**Avis délibéré de la mission régionale  
d'autorité environnementale  
Hauts-de-France  
sur le projet de parc éolien de « Vallée Joie »  
de la société « ENERTRAG AISNE XII »  
sur la commune de Mézières sur Oise (02)**

n°MRAe 2021-5468

## Synthèse de l'avis

Carte d'implantation des parcs éoliens autour du projet (source : page 40 de l'étude d'impact)

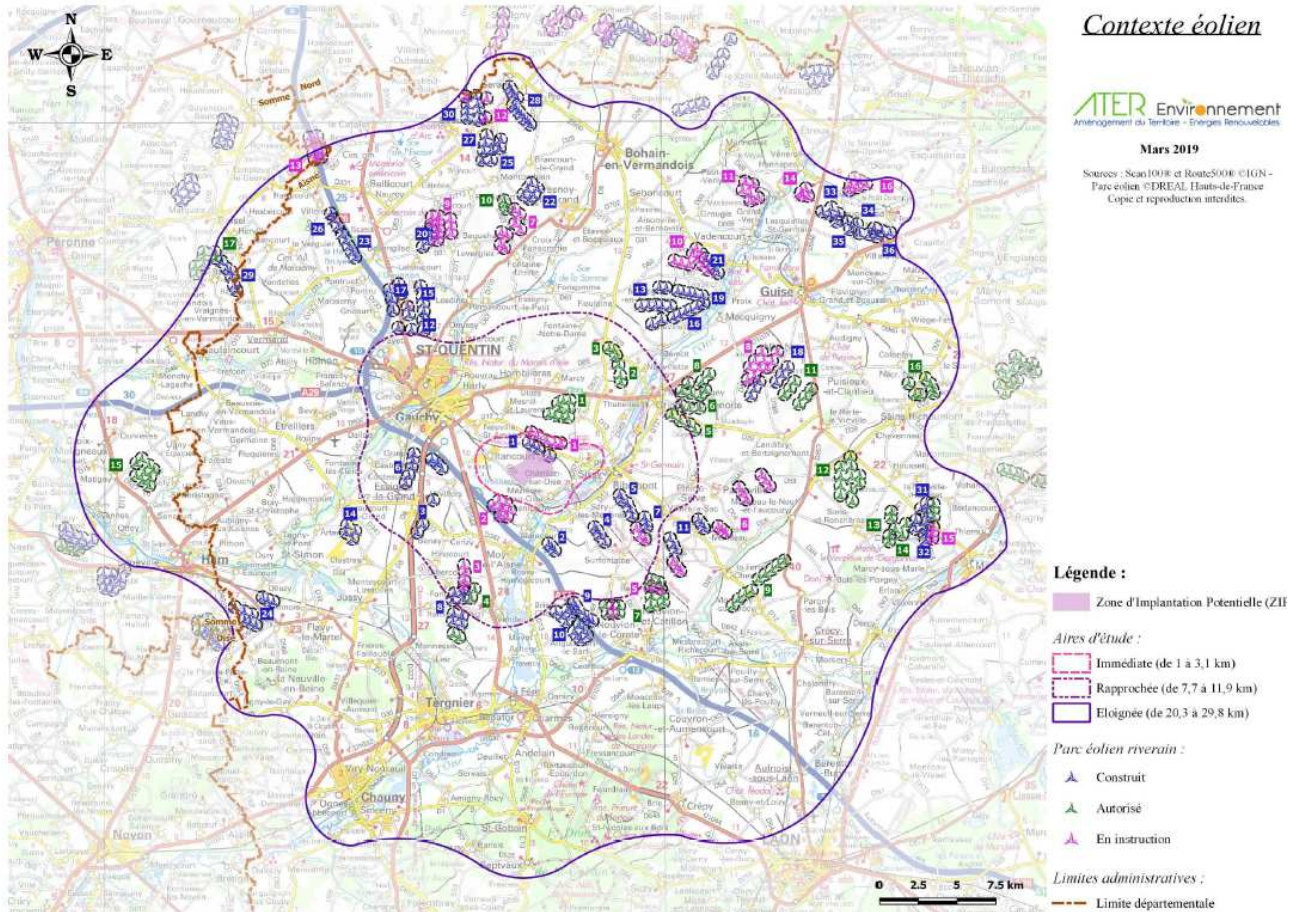
L'étude d'impact liste en page 41 les parcs éoliens, en fonctionnement, approuvés et en instruction à proximité. Cette liste est datée de mars 2019, alors que le dossier est daté d'août 2020. Elle aurait mérité d'être actualisée.

*L'autorité environnementale recommande d'actualiser le contexte éolien et de décrire précisément les parcs voisins.*
